Datum: 29. November 2023

## 7. Änderung des Bebauungsplans Nr. 3 „Gewerbepark Westerhof“ der Gemeinde Rettenbach a. Auerberg - Schalltechnische Stellungnahme

**Abbildung 1** Planzeichnung zur 6. Änderung des Bebauungsplans Nr. 3 (02.03.2022)

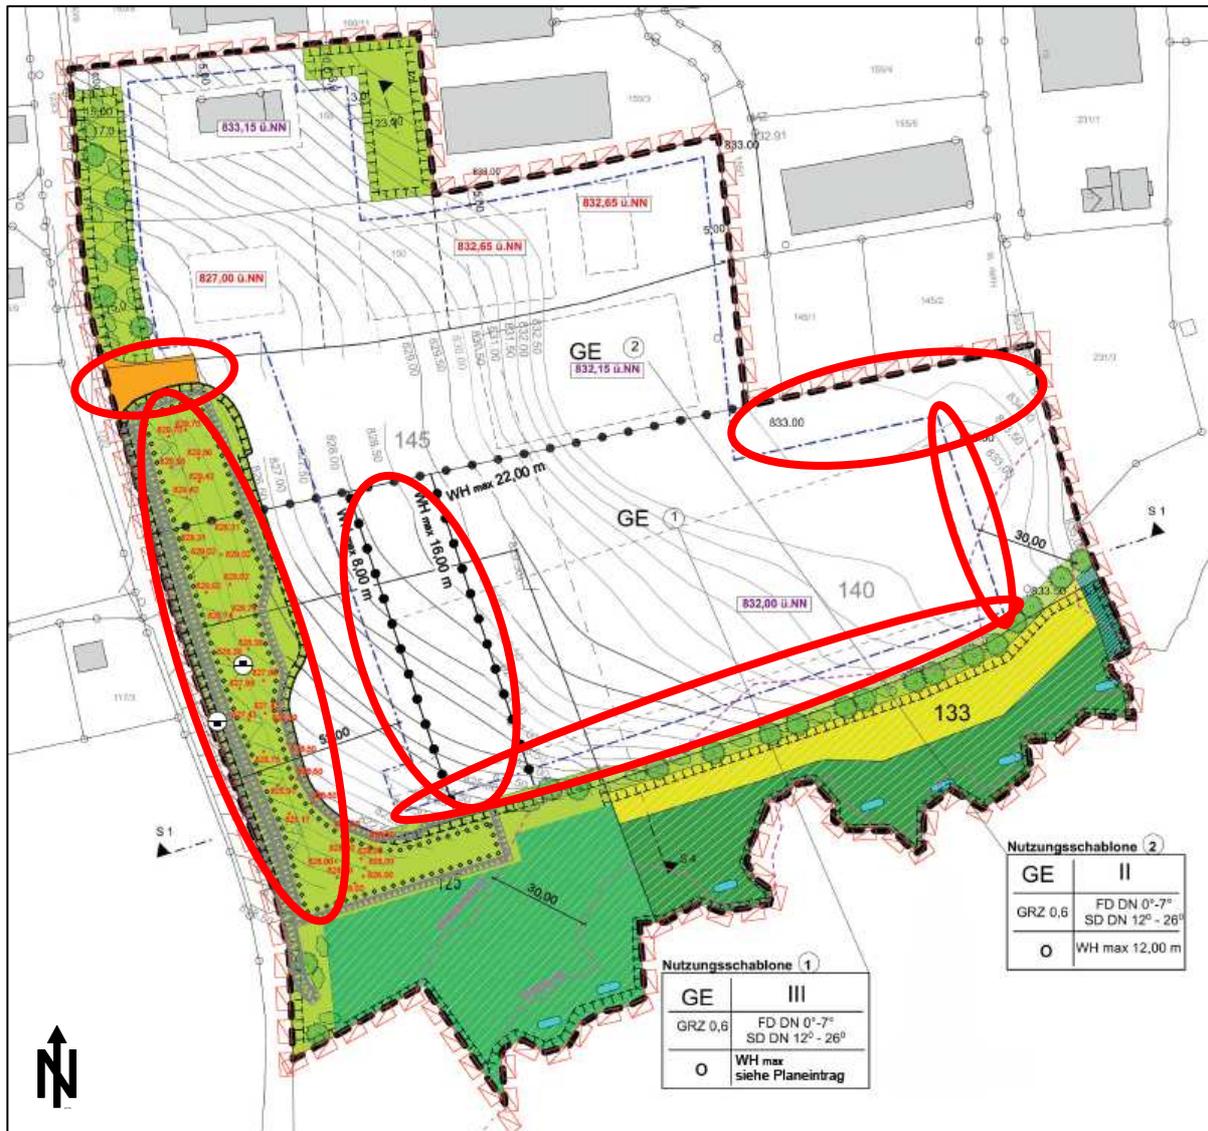
Abbildung 1 bzw. Abbildung 2 zeigt die Planzeichnung zur 6. bzw. 7. Änderung des Bebauungsplans Nr. 3 im Vergleich. Die von wesentlichen Änderungen betroffenen Bereiche sind jeweils rot markiert.

- Einfahrt von der Kreisstraße OAL 8 = private Verkehrsfläche
- Grünfläche entlang der Kreisstraße OAL 8
- südliche Baugrenze des GE 1 parallel zur Grünfläche
- östliche Baugrenze des GE 1 entlang der Grundstücksgrenze
- öffentliche Verkehrsfläche im Nordosten des GE 1
- maximale Gebäudehöhe im GE 1 = 18,0 m

- Einfahrt von der Kreisstraße OAL 8 = öffentliche Verkehrsfläche
- bepflanzter Wall entlang der Kreisstraße OAL 8
- südliche Baugrenze des GE 1 nach Norden verschoben
- östliche Baugrenze des GE 1 nach Westen verschoben
- private Verkehrsfläche im Nordosten des GE 1
- maximale Gebäudehöhe im GE 1 abgestuft = 8 / 16 / 22,0 m

- Abrücken der Baugrenze im westlichen Bereich um 35 m
- Abstufung der Baugrenze im Westen mit Nutzungskordeln (Maß der baulichen Nutzung)
- Verschiebung der südlichen Baugrenze nach Norden
- Verbreiterung des westlichen Grünstreifens von 15 m auf 20 m
- Darstellung der Abflussmulde
- Darstellung eines bepflanzten Walls
- Reduzierung der maximalen Gebäudehöhe von ursprünglich geplanten 24 m auf 22 m

**Abbildung 3** Flurkarte mit Darstellung der Emissionsbezugsflächen der vier Teilflächen

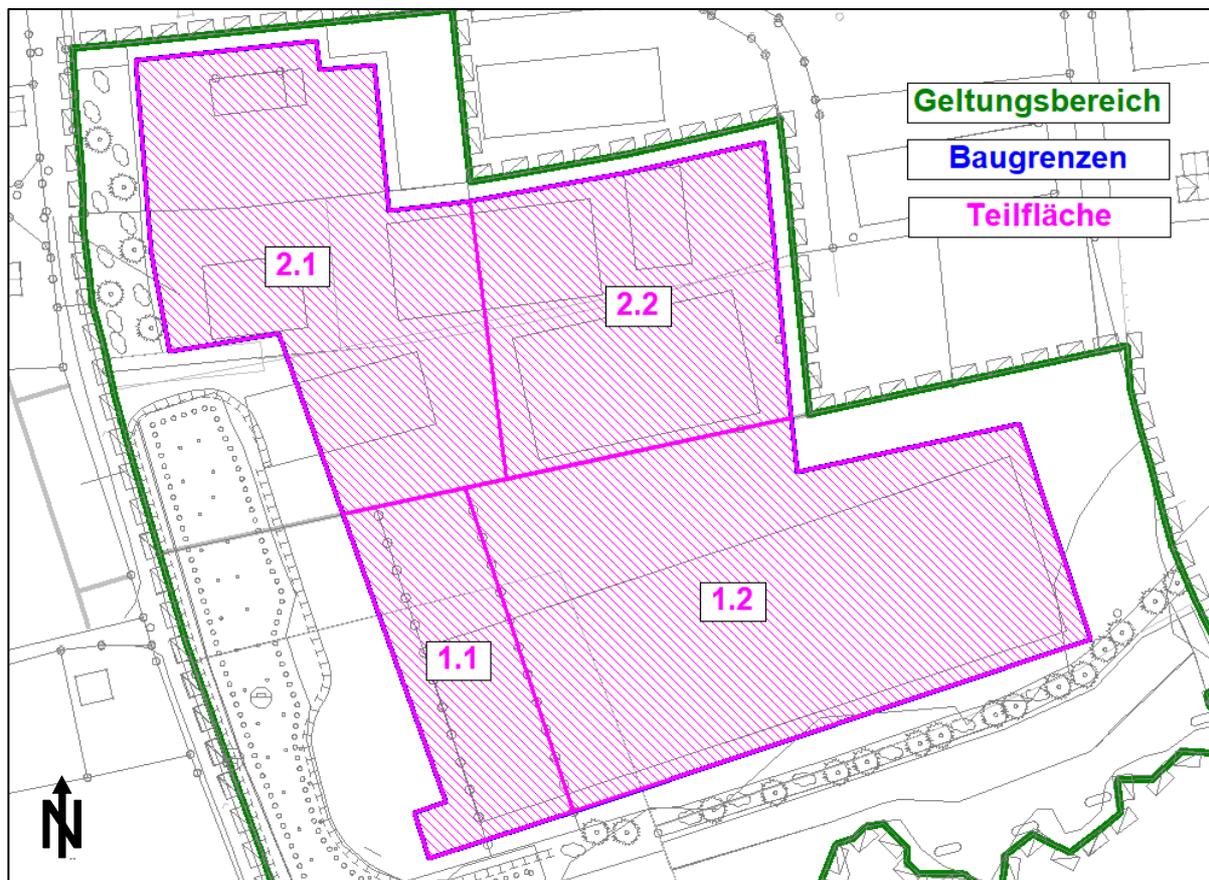
Die in der 6. Änderung festgesetzten Emissionskontingente gelten in Bezug auf die überbaubaren Grundstücksflächen. Nachdem die Baugrenzen der Teilflächen 1.1 – 2.1 im Zuge der 7. Änderung teilweise deutlich verkleinert werden, mussten die Emissionskontingente wiederum neu bestimmt werden. Im Ergebnis der entsprechenden Berechnungen war festzustellen, dass insbesondere in der Abstrahlrichtung 2 um 1 – 2 dB(A) höhere Kontingente vergeben werden konnten. Tabelle 1 zeigt, welche Emissionskontingente in der 6. Änderung festgelegt sind und welche Emissionskontingente für die 7. Änderung als maximal zulässig er-

mittelt wurden. Abbildung 3 zeigt die Emissionsbezugsflächen  $S_{EK}$  der vier Teilflächen (pink schraffiert). Die Abstrahlrichtungen (AR) sind aus Abbildung 4 ersichtlich.

**Abbildung 4** Flurkarte mit Immissionsorten (IO) und Abstrahlrichtungen (AR)

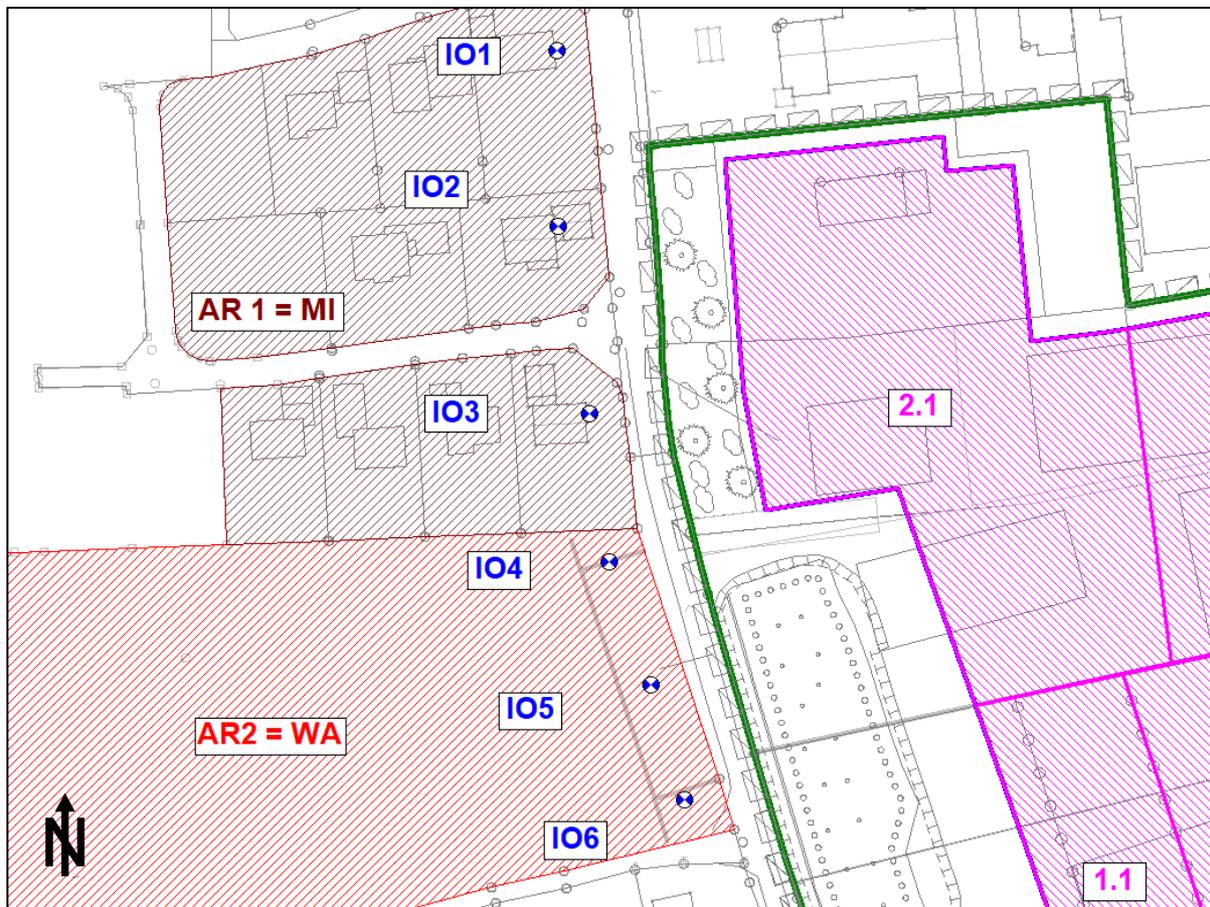
Tabelle 2 zeigt die an den maßgeblichen Immissionsorten (vgl. Abbildung 4) jeweils zulässigen Planwerte  $L_{PL}$  sowie die aufsummierten Immissionskontingente  $\sum L_{IK}$ , die sich bei einer vollständigen Ausschöpfung der in Tabelle 1 genannten Emissionskontingente nach den Vorgaben der DIN 45691 unter ausschließlicher Berücksichtigung der geometrischen Ausbrei-

tungsdämpfung für die 6. und 7. Änderung errechnen, im Überblick. Daraus wird ersichtlich, dass die Planwerte weiterhin eingehalten werden und sich im Vergleich zur 6. Änderung keine relevanten Pegelunterschiede ergeben.

Die Lage der Immissionsorte und die jeweils verfügbaren Planwerte wurden unverändert aus dem schalltechnischen Gutachten zur 6. Änderung des Bebauungsplans Nr. 3 übernommen, das von der Hock & Partner Sachverständige PartG mbH am 22.03.2021 erstellt worden ist.
